現地調査を踏まえた御意見に対する 事業者等の考え方

西大路駅のバリアフリー化事業の考え方

12 西寺緯 9 号線

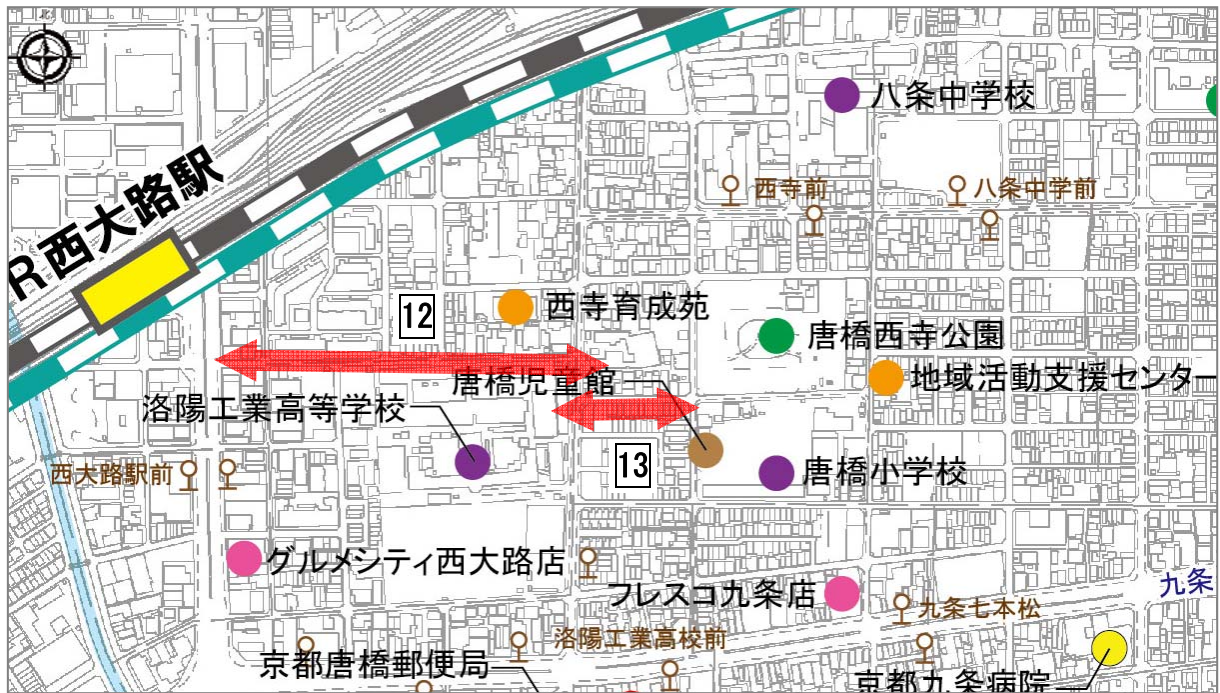
御意見	回答内容
1	道路の舗装がボロボロであり、凹みもある。	アスファルト舗装の全面改修は、多額の予算が必要となり、厳しい財政状況のもと実施することは困難ですが、必要に応じて、部分的な補修で対応していきます。
2	電柱・単管バリケードが障害になっている。	単管バリケードは、出入りの支障となる路上駐車を防止するため設置されたものと思われます。不法占用物件であるため撤去するよう指導しますが、代替案については検討が必要と考えております。 電柱については道路特定事業計画の策定時に検討します
3	横断勾配が大きい。	道路特定事業計画の策定時に検討します。

御意見	回答内容
1	路面がかまぼこ状になっている。	道路特定事業計画の策定時に検討します。
2	路側線内の電柱が障害になっている。	
3	路側帯の幅が狭い。	
4	横断歩道の段差が大きい。	
5	西寺緯 10 号線と御前通の交差点部の勾配が大きい。	
6	点字ブロックが横断歩道の幅で設置されており、車イスが通りにくい。	「道路の移動等円滑化整備ガイドライン」に基づき、横断歩道と同じ幅で敷設しております。

14 西寺経 10 号線

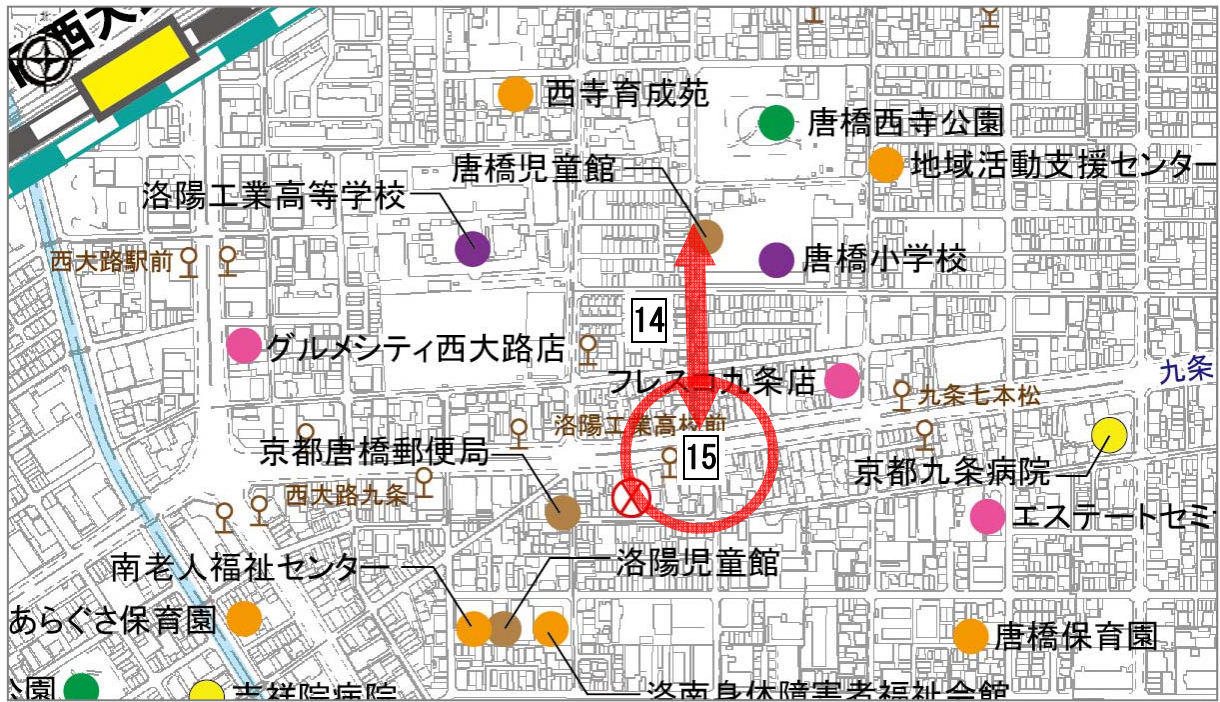
御意見	回答内容
1	駐車している車が歩道にはみ出している。	道路にはみ出さないよう注意します。
2	路面が粗く、車イスへの影響は少ないが、ベビーカーへの影響は大きい。	アスファルト舗装の全面改修は、多額の予算が必要となり、厳しい財政状況のもと実施することは困難ですが、必要に応じて、部分的な補修で対応していきます。
3	停止線や横断歩道が消えている。	道路標示の補修を予定する。
4	道路に穴がある。	現地調査を行い、必要な補修を行います
5	北端交差点東南角の歩車道境界ブロックとインターロッキングブロックに段差がある。	道路特定事業計画の策定時に検討します。

御意見	回答内容
1	グレーチング枠に隙間がある。	道路特定事業計画の策定時に検討します。
2	交差点部の段差が大きく、勾配も少し大きい。
